Estudio de Impacto Ambiental Categoría II

Información Complementaria N°1

Proyecto Alamedas del Valle

Promotor: Colinas de Arraiján, S.A.

*Plano del Proyecto
Alamedas del Valle*

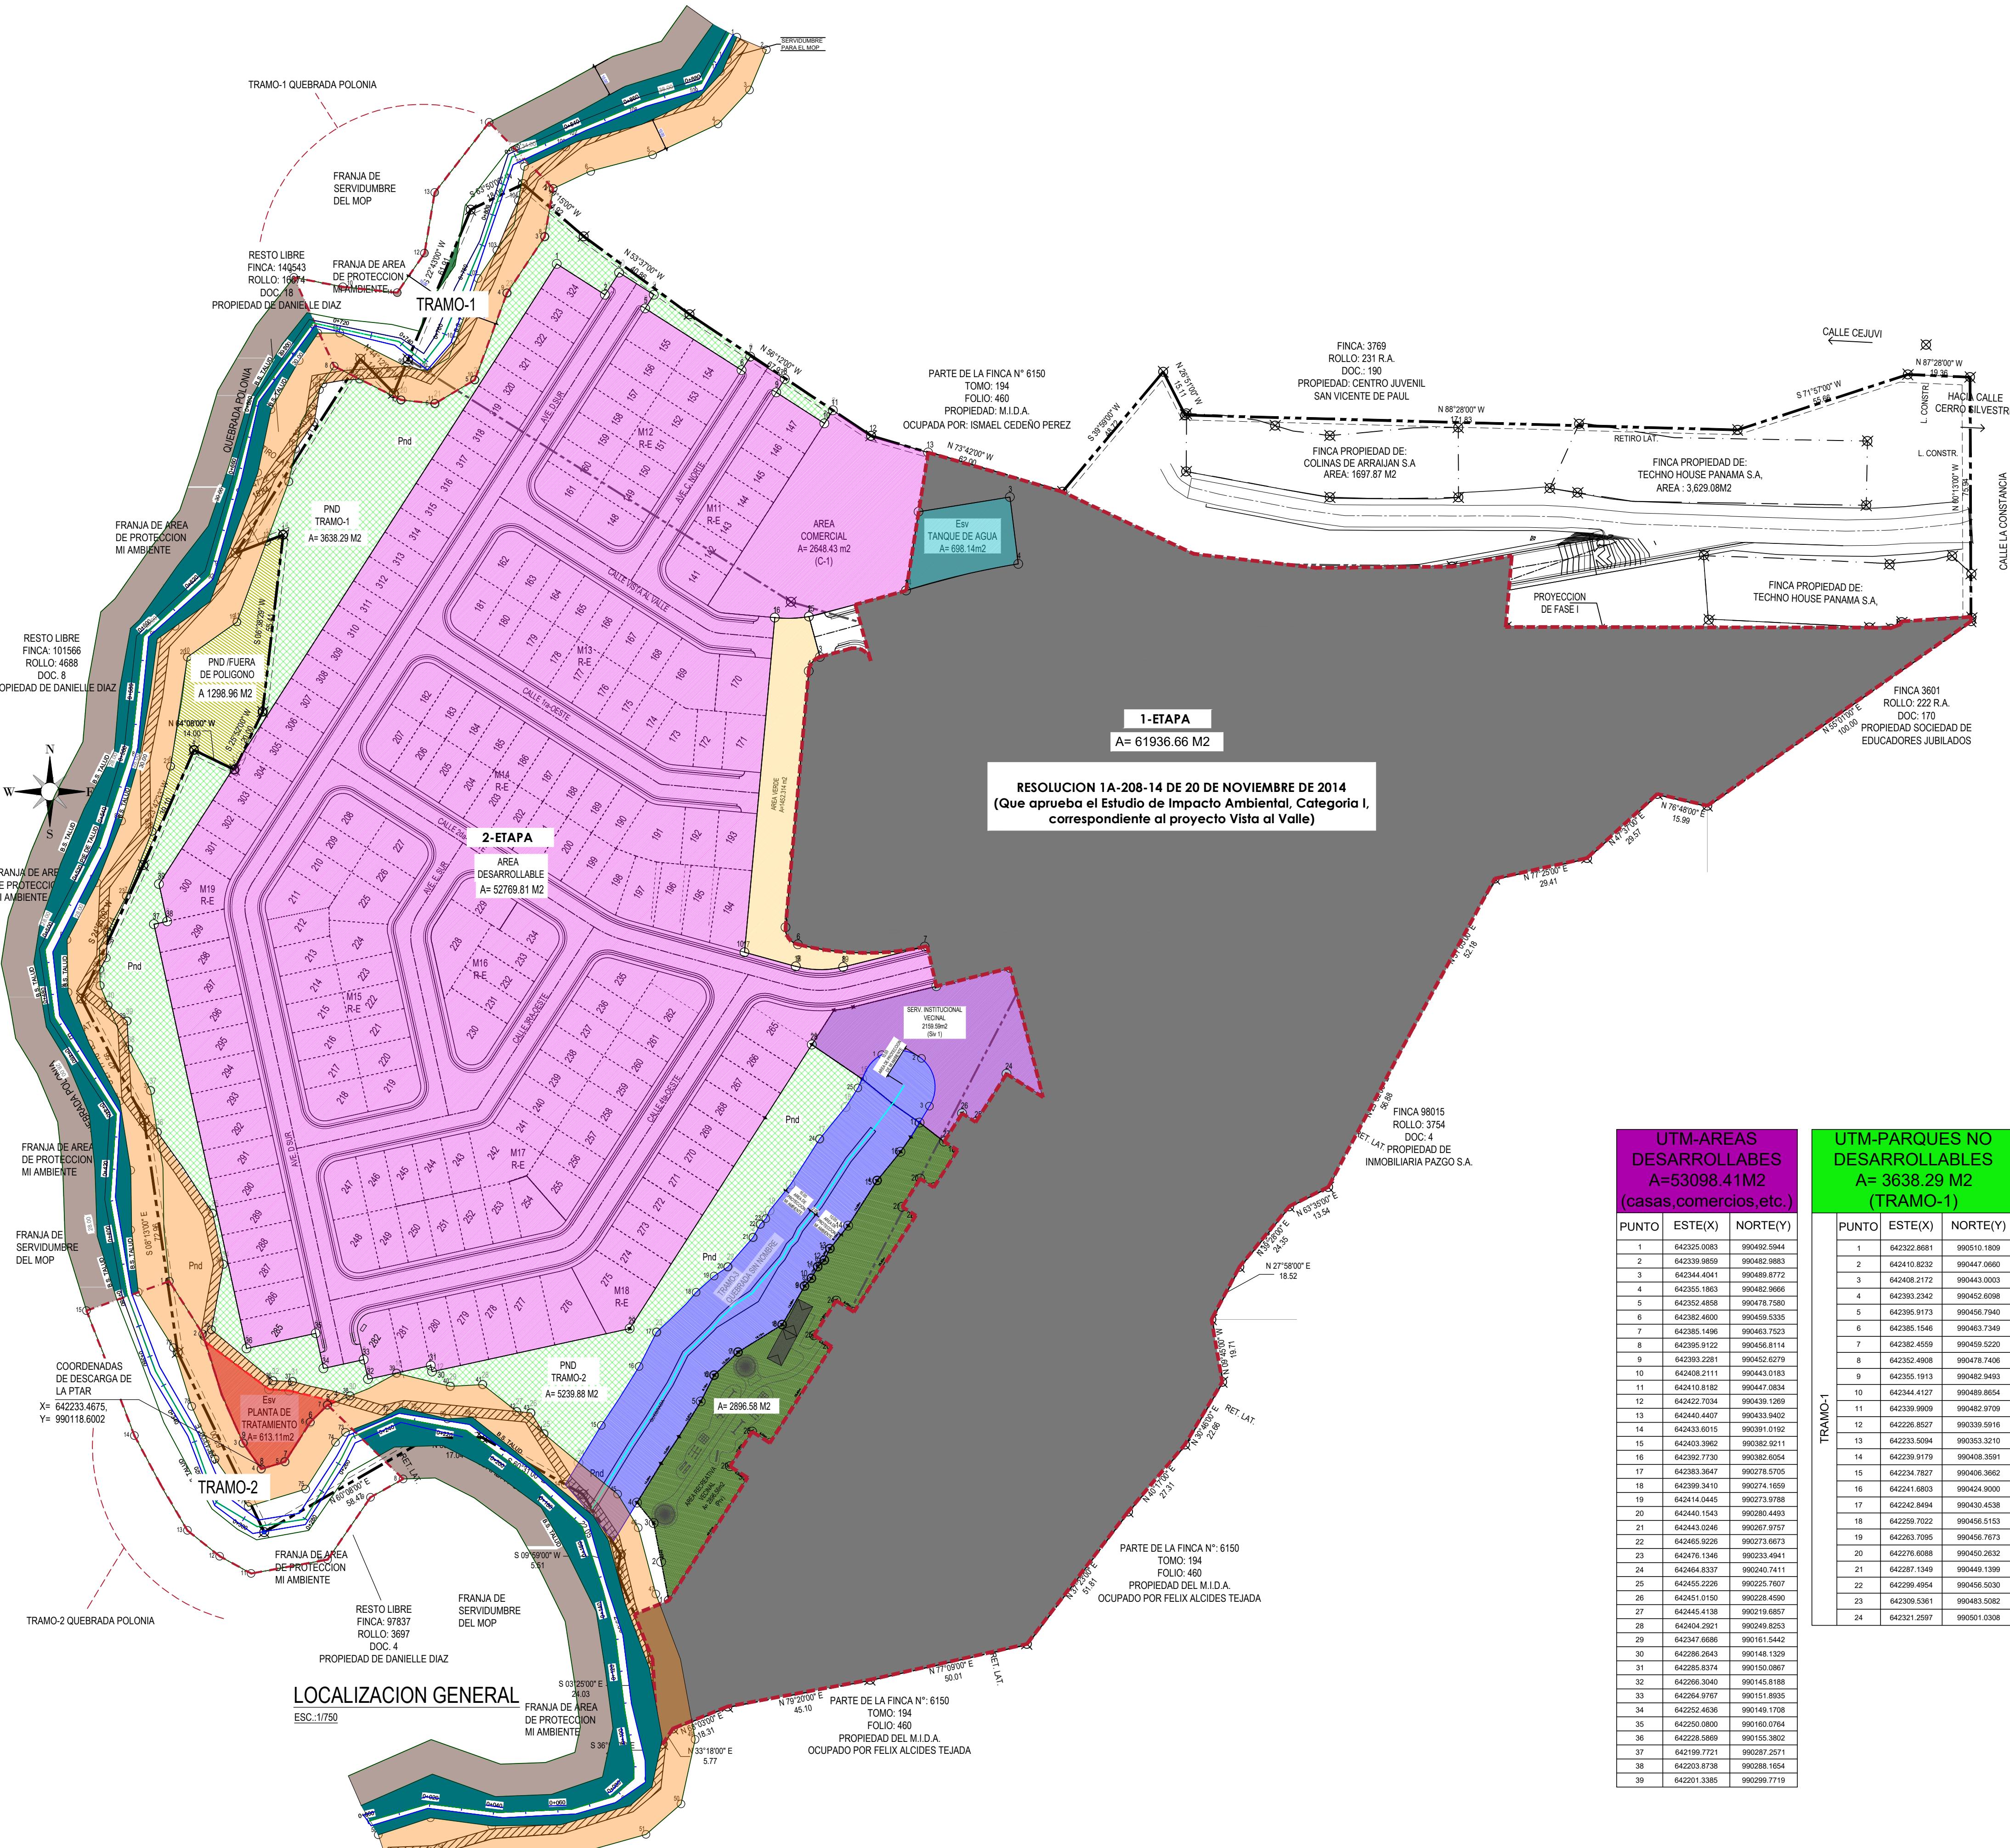
Observación No. 1a. presentar a través de un plano con sus respectivas coordenadas UTM la demarcación de las zonas de protección hídrica y forestal existentes en el área de influencia (directa e indirecta) del polígono del proyecto de acuerdo a lo establecido en La Ley 1 de 3 de febrero de 1994, Legislación Forestal de la República de Panamá.

Observación No. 2b. Presentar las coordenadas UTM con Datum de la referencia y en un plano legible indicando las áreas a desarrollar y no desarollable del proyecto e indicar las superficies.

Observación No. 6a. Aclarar la cantidad de tanques de almacenamiento de agua potable que se construirá y presentar las coordenadas UTM de la ubicación de estos.

Observación No. 9b. Indicar el tipo de cobertura vegetal a impactar o afectar y superficie (mediante coordenadas UTM con Datum de referencia).

Observación No. 9c. Indicar la superficie (mediante coordenadas UTM con Datum de referencia) de la cobertura boscosa que se mantendrá sin afectación.

Punto 1a): El *Anexo 2 Plano del Proyecto Alamedas del Valle*, muestra las coordenadas UTM y Datum WGS84 de la demarcación de las zonas de protección hídrica y forestal existentes en el área de influencia del proyecto.

Punto 2b): Ver Anexo 2 Plano del Proyecto Alamedas del Valle en el cual se muestran legibles las coordenadas UTM con su Datum WGS84 del área desarollable y no desarollable del proyecto con las superficies de casa zona.

Punto 6a): Se dispondrá de un (1) solo tanque de aguas con capacidad de 25,000 galones. Ver [Anexo 2 Plano del Proyecto Alamedas del Valle](#)

Se corrige y se aclara que el área desarollable corresponde a una superficie de 53,098.41 m² 5.3 Hectáreas. **Anexo 2 Plano del Proyecto Alamedas del Valle.** Se presentan las coordenadas y las superficies de cada zona propuesta.

Punto 9c): Ver **Anexo 2 Plano del Proyecto Alamedas del Valle.** Muestras las coordenadas y la superficie que no serán intervenidas por lo que mantendrán su cobertura vegetal: 1) áreas de protección o servidumbre hídrica, 2) áreas verdes o peques no desarollables, 3) área verde fuera del polígono.

*Plano de Corte y
Nivelación del Terreno*

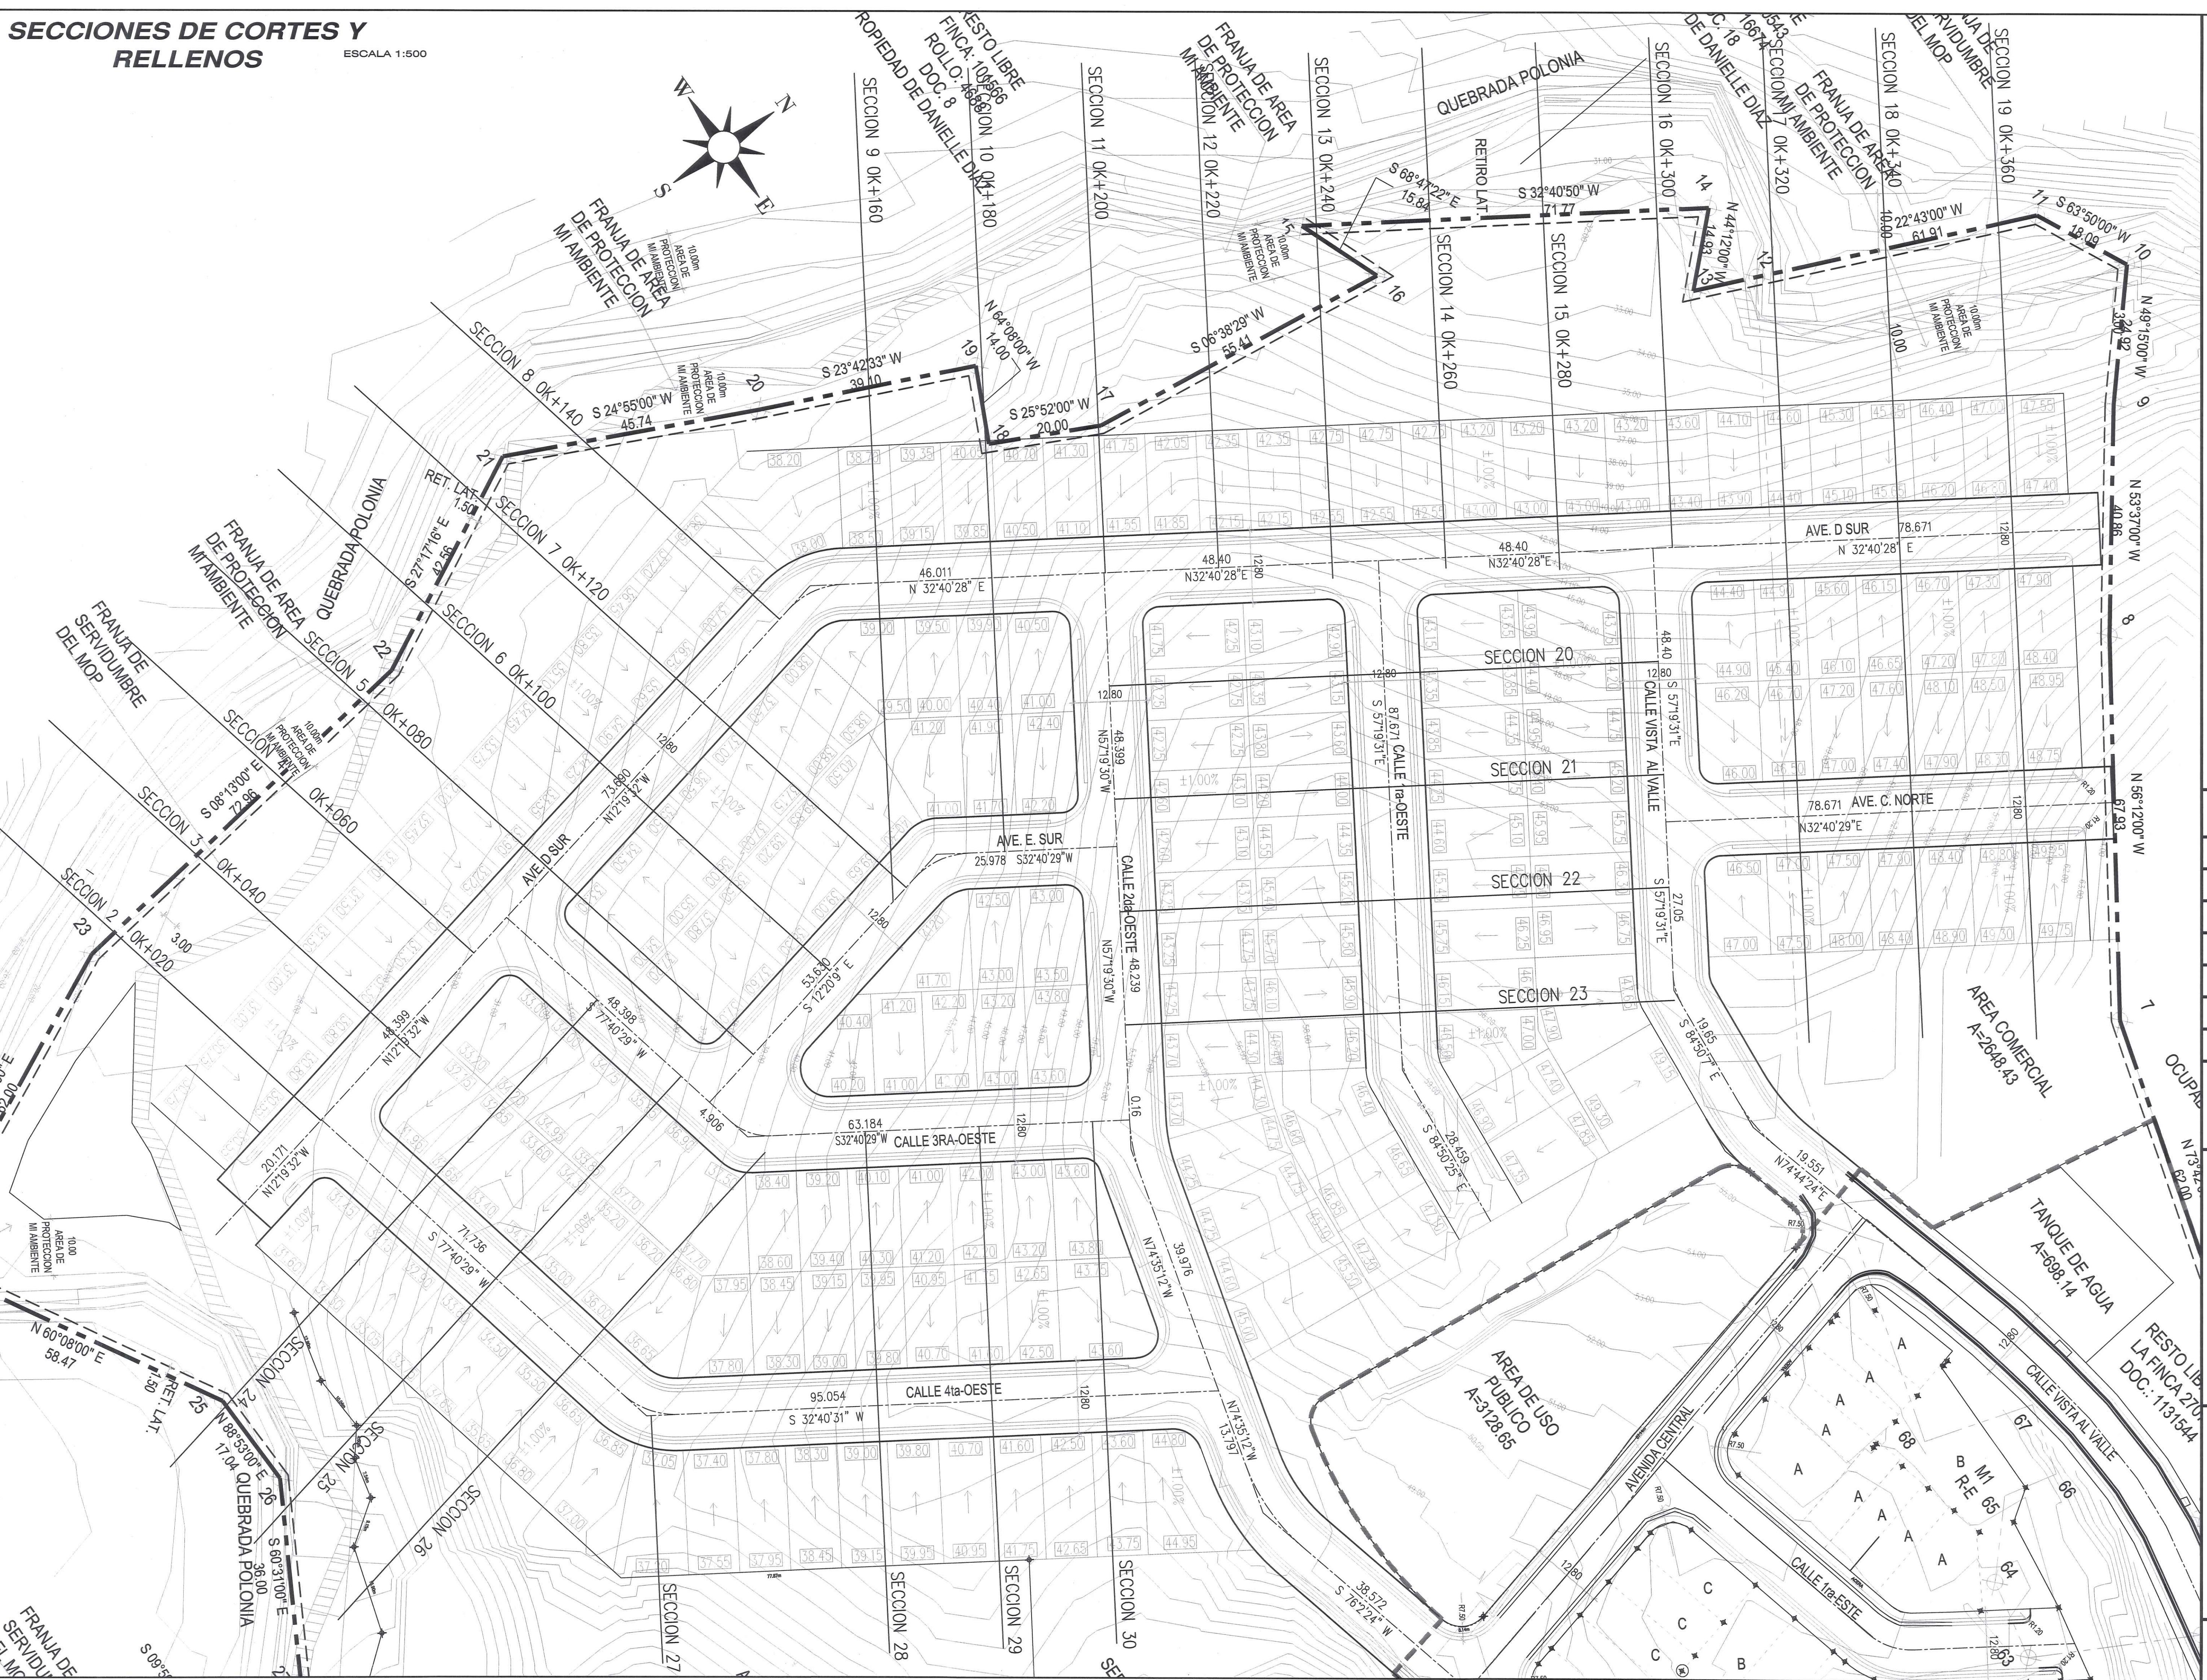
Observación No. 4a. Presentar Planos de los perfiles de corte y relleno donde se establezca: el volumen de movimiento de tierra a generar en el proyecto y volumen de material de relleno e indicar los niveles seguros de terracería.

Punto a): Ver *Anexo 4. Plano de Corte y Nivelación del Terreno*
